大間原子力発電所審査資料	
資料番号	OM1-CA208-R00
提出年月日	2023年11月2日

## 大間原子力発電所

敷地ごとに震源を特定して策定する地震動のうち内陸地殻内地震について

(コメント回答 その3)

基本ケースの地表トレース(今回ご説明)

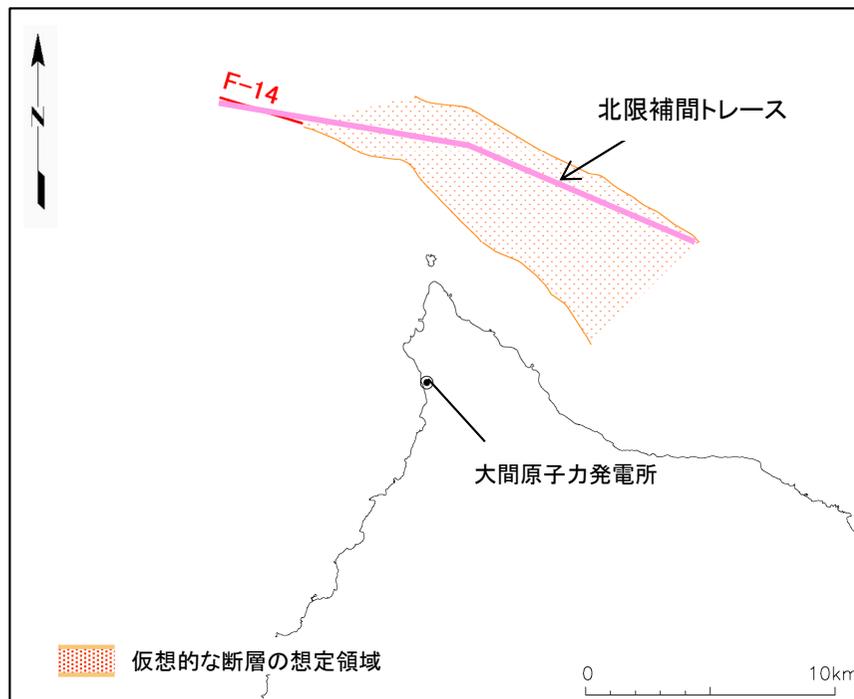
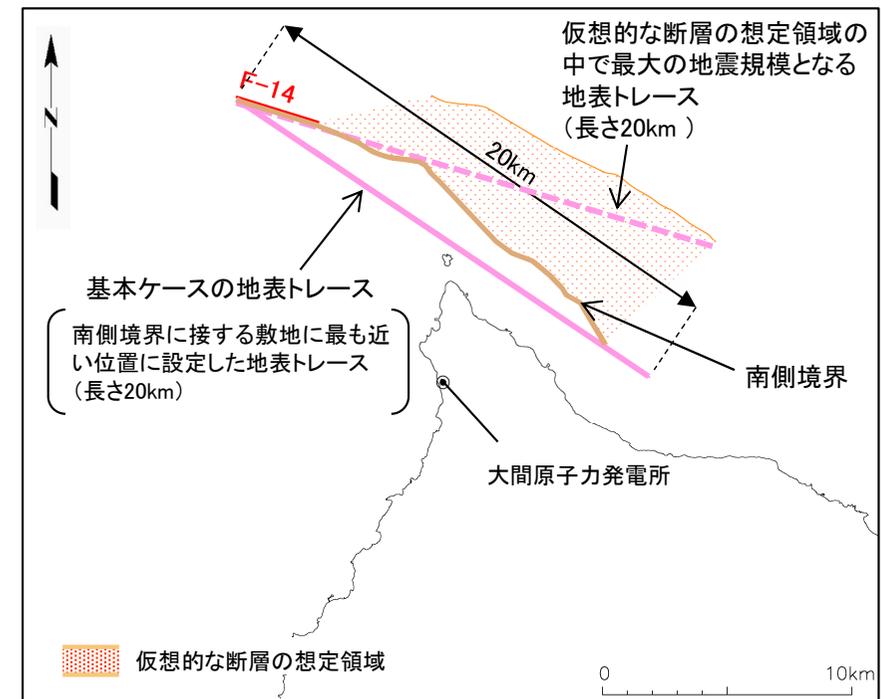
No.	項目	指摘時期	コメント内容	該当箇所	
				概要	本編・補足
S4-9	大間付近の隆起域を考慮した仮想的な断層による地震	第1013回会合 (2021.11.5)	隆起再現断層の隆起域再現性評価の地殻変動計算に、Okada(1992)の方法を用いているが、Mansinha and Smylie等の知見を用いた事例もある。手法の違いによる地殻変動量の差異の有無、及び地震に伴う地殻変動を説明するために行われた数値シミュレーションの事例を説明すること。	地震動評価方針の変更により回答対象外	
S4-10	大間付近の隆起域を考慮した仮想的な断層による地震	第1013回会合 (2021.11.5)	隆起再現断層の震源モデルの設定について、地質的に設定した地表トレース3条、補間的に設定した地表トレース2条に対して、例えば断層位置、傾斜角、アスペリティ位置といったパラメータが隆起再現性に及ぼす影響度や傾向を分析して図示するなど、隆起が説明できる領域について、代表性・網羅性の観点から妥当性を説明すること。	P.(2)～P.(4), P.(7)～P.(9)	本編資料 P.8, P.11～P.16
S4-11	大間付近の隆起域を考慮した仮想的な断層による地震	第1013回会合 (2021.11.5)	隆起再現断層の隆起域再現性の評価基準に関して、「規模・配置の再現性」の評価基準1と、「隆起速度分布の再現性」の評価基準2に対する重み付けの考え方、評価基準の閾値の考え方を説明すること。	地震動評価方針の変更により回答対象外	
S4-12	大間付近の隆起域を考慮した仮想的な断層による地震	第1013回会合 (2021.11.5)	今回提示された隆起再現断層の地震動評価結果に関して、西部断層のアスペリティと東部断層のアスペリティの敷地における地震動評価に対する寄与率を提示すること。	次回以降ご説明

【基本ケースの地表トレースの変更】 コメントNo.S4-10

○第1013回審査会合(2021年11月5日)

- 基本ケースの地表トレースは、隆起シミュレーション結果に基づき、地形発達過程の再現性があると評価された震源モデル候補のうち、敷地に及ぼす影響が最も大きいものとして、屈曲した北限補間トレースとした。

○今回ご説明

- 地表トレースの設定において、基本ケースの震源モデルは、仮想的な断層の想定領域の中で想定しうる最大の地震規模を有する直線状の地表トレース(M6.8, 断層長さ20km)を考慮する。
- 基本ケースの地表トレースは、敷地に及ぼす影響が大きくなるよう、仮想的な断層の想定領域の北西端を起点として、南側境界に接する敷地に最も近い位置に設定する。
